Dotyczy zamówienia publicznego, znak WI.271.39.2022, na realizację zadania pn.: " Budowa torów rowerowych typu pumptrack na terenie MOSiR w Mławie "

Zamawiający informuje, że w dniu 02.09.2022 r. wpłynęły następujące pytania:

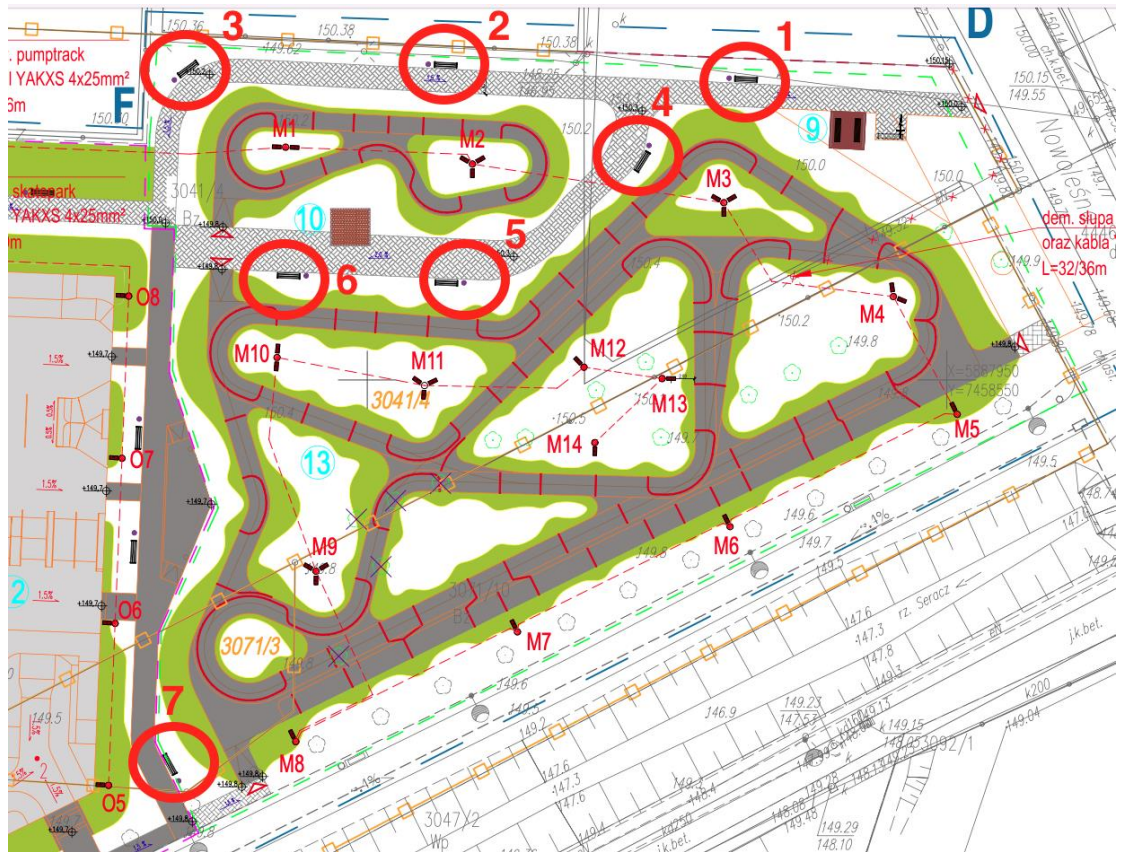
- 1) Na rysunku PZT w projekcie architektoniczno-budowlanym wskazano 5 szt. drzew, które zgodnie z opisem legendy zostały przeznaczone do likwidacji. Prosimy informację kto będzie odpowiedzialny za wycinkę ww. drzew (Wykonawca czy Zamawiający)?

Odpowiedź na pytanie 1: Za wycinkę wskazanych 5 szt. drzew będzie odpowiedzialny Zamawiający.
